Buongiorno,
con la presente si inviano le Osservazioni contro il Progetto di un impianto eolico codice procedura ID_VIP/ID_MATTIM: 1269 denominato "Pitigliano"; ubicato nei comuni di Pitigliano (GR) e Sorano (GR) costituito da 20 (venti) aerogeneratori di potenza nominale 7,0 MW per un totale di 140,0 MW con relative opere connesse ed infrastrutture indispensabili.

ID: Codice procedura (ID_VIP/ID_MATTM): 12691

“Progetto di un impianto eolico denominato "Pitigliano" ubicato nei comuni di Pitigliano (GR) e Sorano (GR) costituito da 20 (venti) aerogeneratori di potenza nominale 7,0 MW per un totale di 140,0 MW con relative opere connesse ed infrastrutture indispensabili”

Immagine 1. Vincoli ex art. 136 del CBC dal PIT della Regione Toscana e zona approssimativa dove è progettato l'impianto industriale.

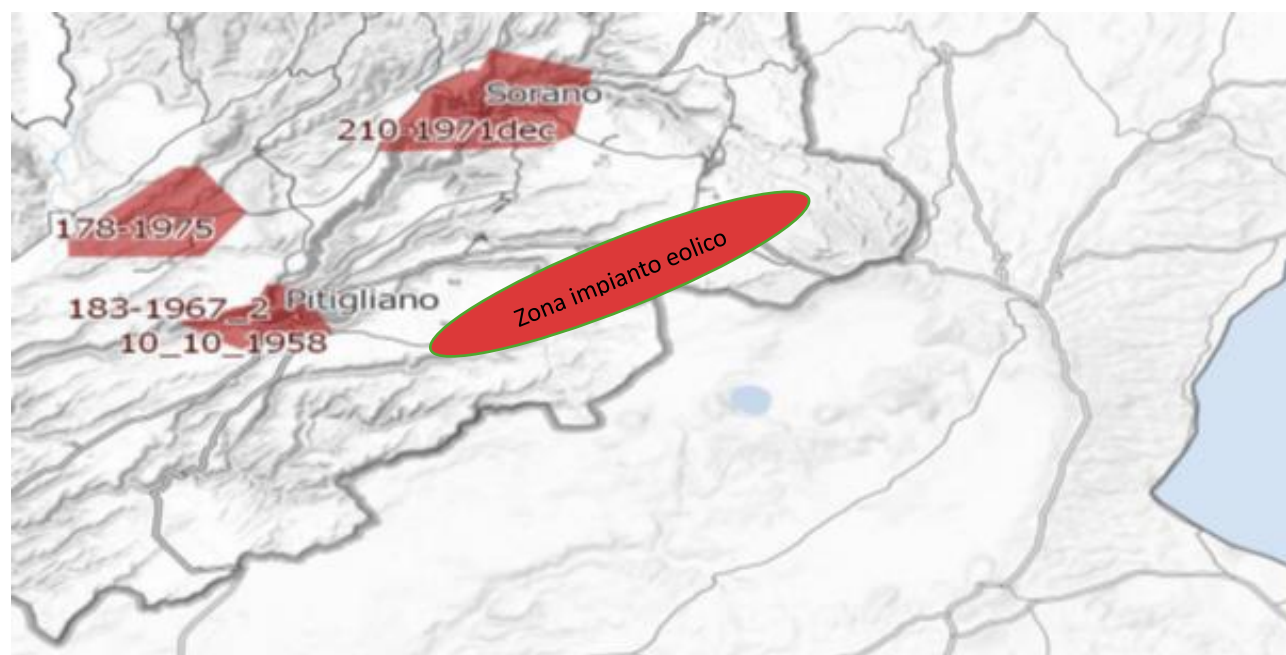
Al contrario si evidenzia che l'impianto eolico industriale citato non solo ricadrebbe con tutti e 20 gli aerogeneratori all'interno delle fasce di rispetto di 3 km di due vincoli paesaggistici di notevole interesse pubblico esistenti nella Regione Lazio e con una parte di essi nel vincolo paesaggistico del Centro abitato di Sorano (GR) quindi in aree non idonee all'installazione di impianti di energia rinnovabile. Addirittura, alcuni aerogeneratori sarebbero ubicati a poche centinaia di metri dai perimetri dei due vincoli paesaggistici laziali ex art 136 del CBC.

Inoltre, come sostiene la Proponente parte dell'impianto si verrebbe a trovare a 3,5 km dal centro abitato di Sorano. Infatti, tre degli aerogeneratori WTG 08, 09, 10 sono addirittura all'interno delle fasce di rispetto dei 3 km del suo vincolo paesaggistico di notevole interesse pubblico ex art 136 del CBC. Si evidenzia che così si crea

un'ulteriore incompatibilità con la tutela del Paesaggio.

Immagine 3. Cumulo di una parte di impianti eolici, fotovoltaici e geotermici industriali in progettazione ed esistenti intorno all’eolico industriale “Pitigliano”.

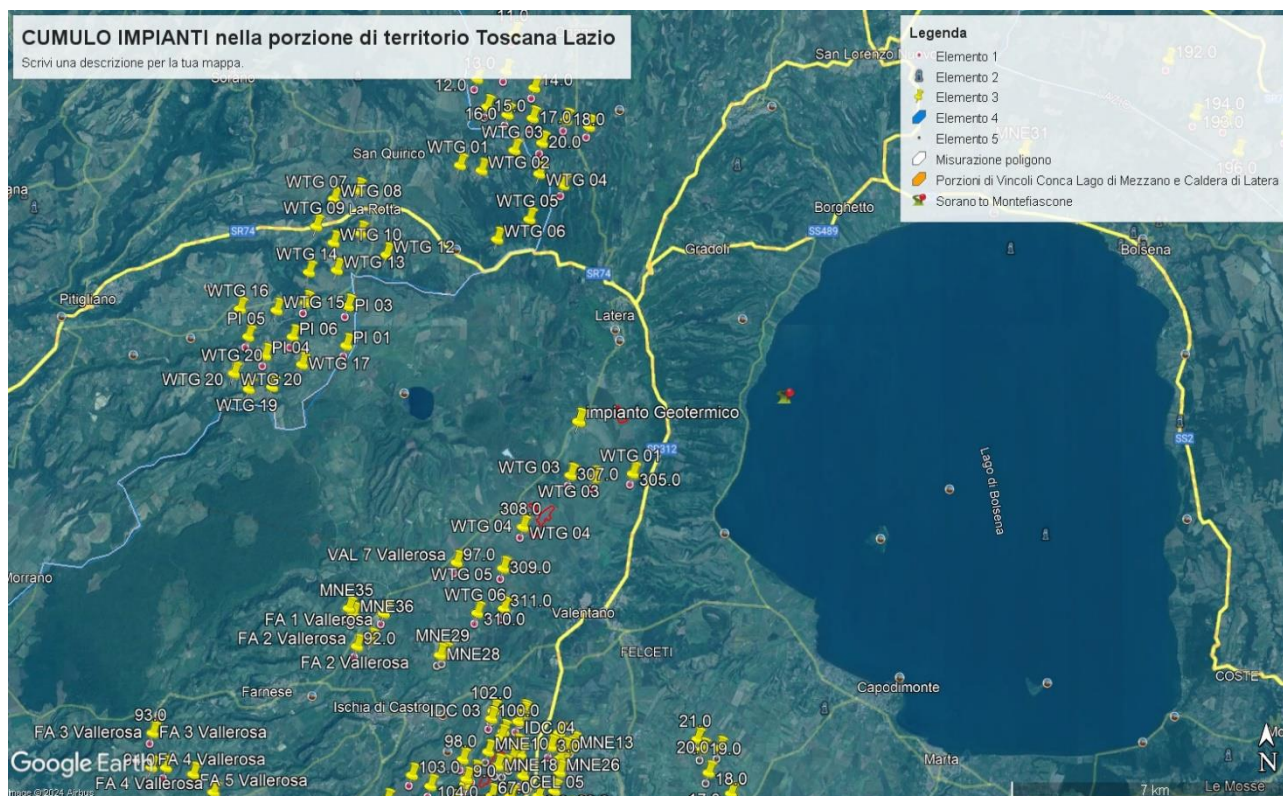
Beni Culturali “*Ambito paesaggistico, geologico e geomorfologico dell’orlo della caldera di Latera ...*” Non vengono nemmeno citati gli impianti eolici in progetto al MASE, il “Rempillo” (6 aerogeneratori) e un altro in verifica amministrativa di 14 aerogeneratori e 72, 6 MW. Ad oggi nei territori di Pitigliano, Sorano e in quello limitrofo potenzialmente potrebbero essere insediati 40 aerogeneratori alti 200 metri e larghi 170. Ma la proponente non cita neanche altri impianti che creerebbero il cumulo e quindi maggiore impatto. Infatti, sul territorio della “Città del Tufo” (Sorano e Pitigliano) impatterebbero anche l’impianto eolico “Montarzo” di Onano con 13 aerogeneratori con le dimensioni ricordate, l’altro eolico industriale nel territorio di Valentano con sette aerogeneratori (stesse dimensioni), gli impianti di Farnese con un minieolico di 3 Torri alte 60 metri già installate in località Poggio del Crognolo e l’impianto eolico industriale “Vallerosa” (7 aerogeneratori alti 200 metri e larghi 158 metri) in procedura VIA presso la Regione Lazio. Inoltre, altri impianti del minieolico già presenti a Valentano, Cellere e Piansano e due progetti eolici industriali con le stesse dimensioni (200 m x 170 m) nel Comune di Ischia di Castro. La valutazione del cumulo non prende neanche in considerazione gli impianti industriali di fotovoltaico e agrivoltaico in progetto a Farnese, Valentano, Ischia di Castro, Cellere. L’impianto geotermico in procedura Via al MASE, progettato nella Caldera di Latera. Quindi è stata effettuata una valutazione del potenziale impatto cumulativo non veritiera a dispetto di quanto affermato dalla proponente che sostiene di aver preso in considerazione uno spazio di 10 km intorno al suo impianto per gli impatti che si creerebbero.

IMMAGINE n. 3 Impianto eolico industriale "Pitigliano" e distanze aerogeneratori dai Vincolo "Orlo della Caldera di Latera.

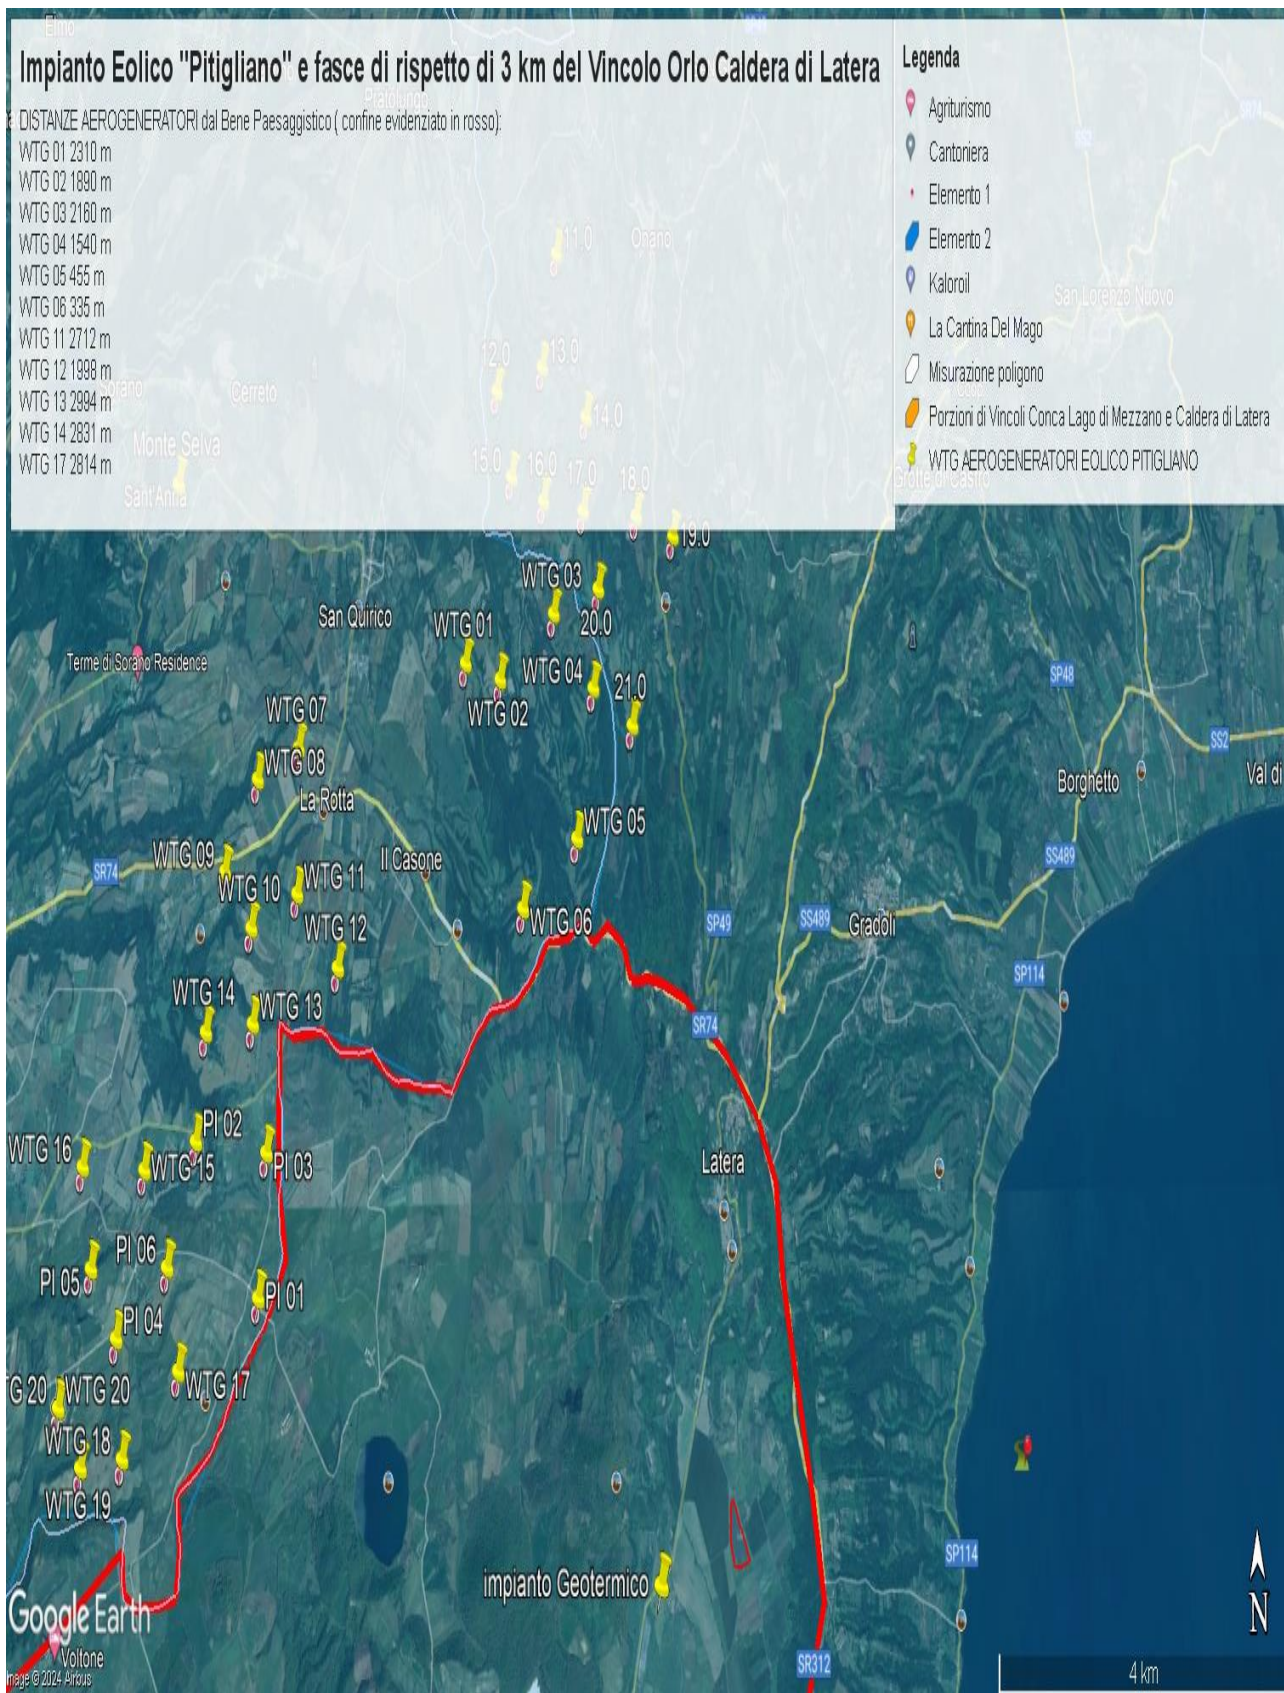
Come è illustrato nell'immagine si ribadisce che l'impianto industriale "Pitigliano" ricade completamente all'interno delle fasce di rispetto dei due vincoli di notevole

interesse pubblico e lambisce quelle di un terzo vincolo e quindi come affermato dal Consiglio di Stato nelle sentenze citate, l'impianto è insediato in area non idonea ai sensi dell'art. 20 comma 8 lettera c quater del D.Lgs. n. 199/2021 e ss.mm.ii al contrario di quanto sostiene la proponente.

IMMAGINE n 5. Mappa eolici elaborata dall'Associazione Amici della Terra. La mappa evidenzia il cumulo degli impianti tra Lazio e Toscana.

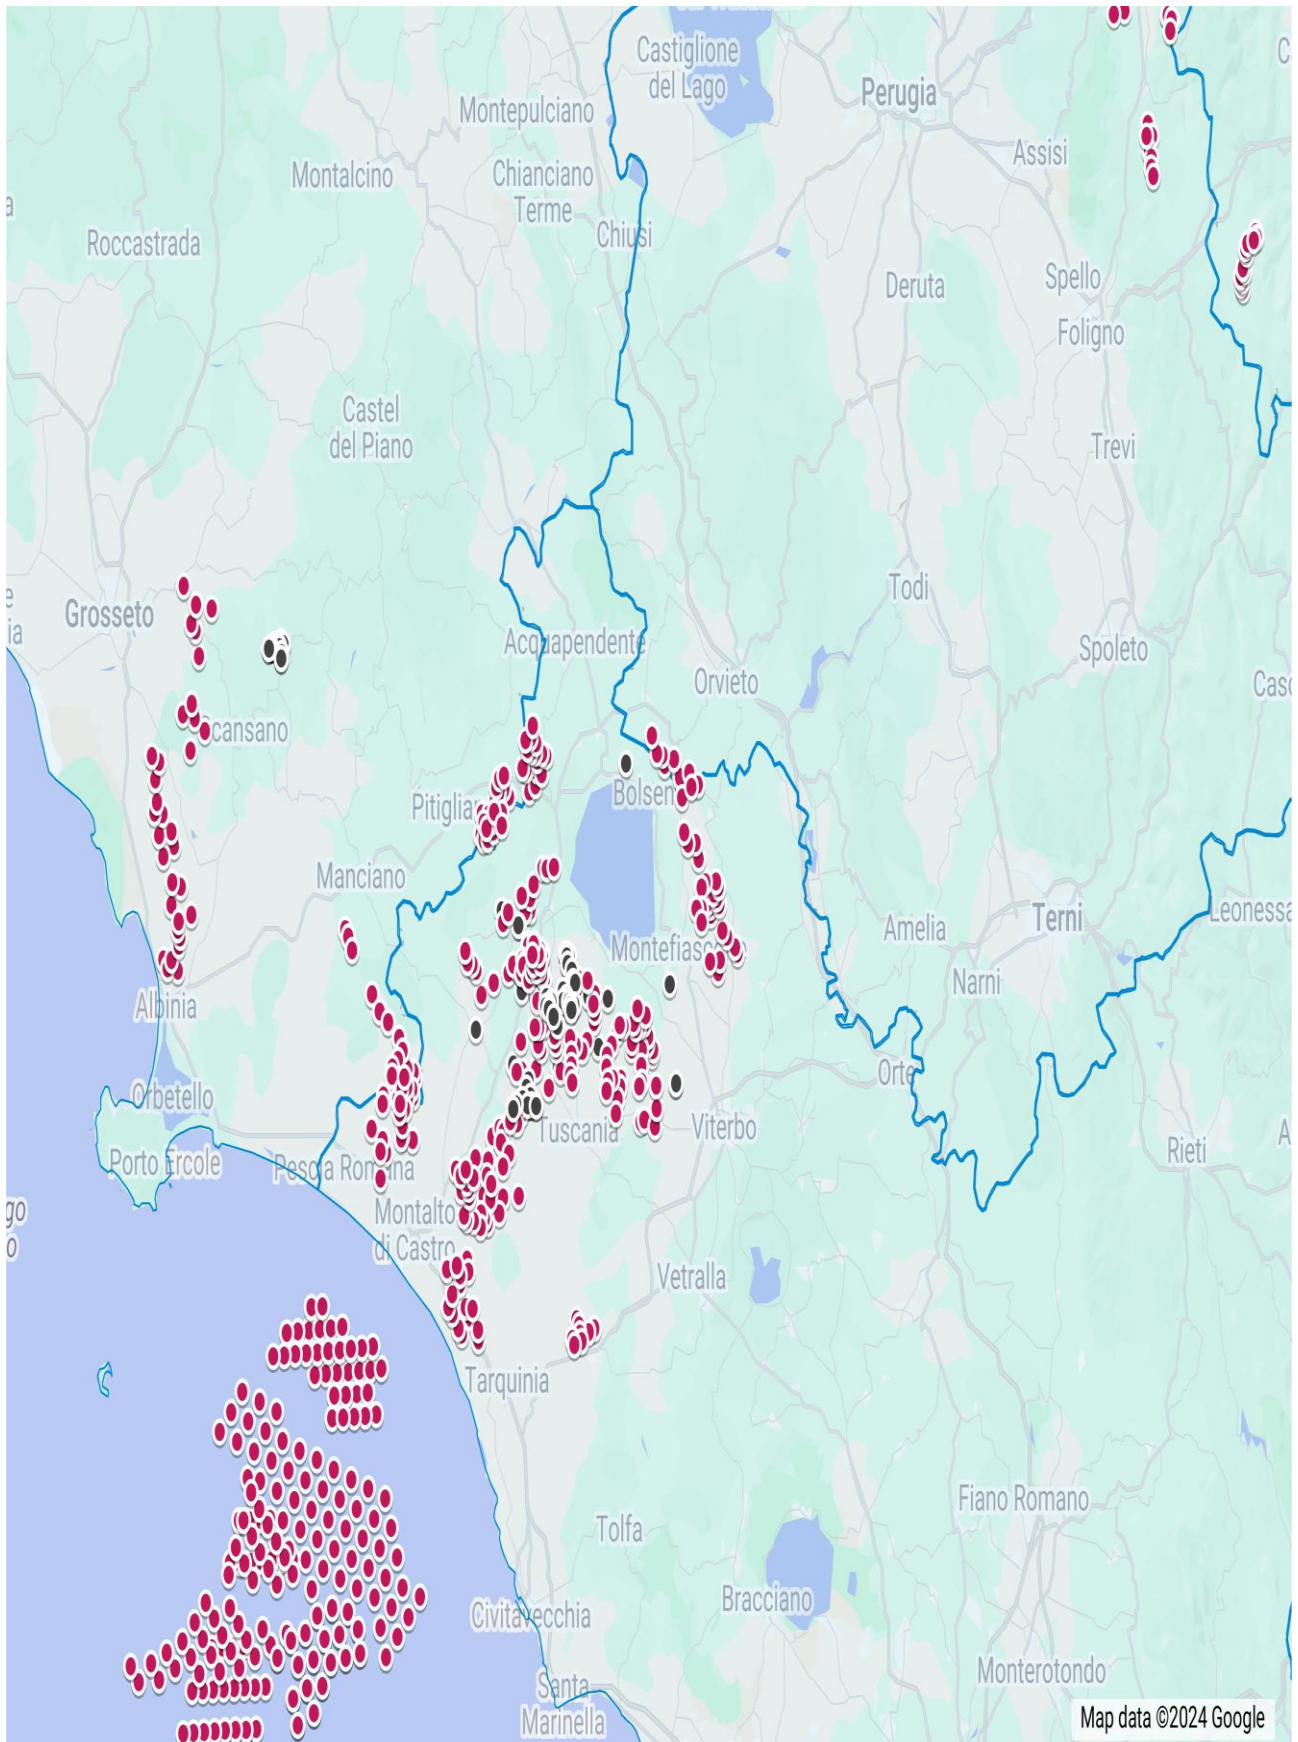
Riguardo al cumulo degli impianti FER, le mappe prodotte dalla proponente riguardano, come già evidenziato, soltanto una parte molto piccola degli impianti FER dell'area intermedia e vasta e in particolare di quelli eolici che contribuiscono a creare un notevole cumulo e la saturazione del territorio tosco laziale. Riguardo al cumulo dei soli impianti eolici si riporta la mappa dell'intervisibilità degli impianti eolici elaborata dall'Associazione nazionale “Amici della Terra”.

Se agli impianti eolici rappresentati qui sopra che non comprendono sia l'impianto eolico Pitigliano e le altre 14 pale del progetto eolico in verifica amministrativa sempre nel territorio di Pitigliano si aggiungono i migliaia di ettari (7000 fin'ora) di territorio occupato dagli impianti fotovoltaici e agrivoltaici e dalle altre tipologie appare chiaro il numero spropositato degli impianti FER nella bassa toscana e nella Tuscia.
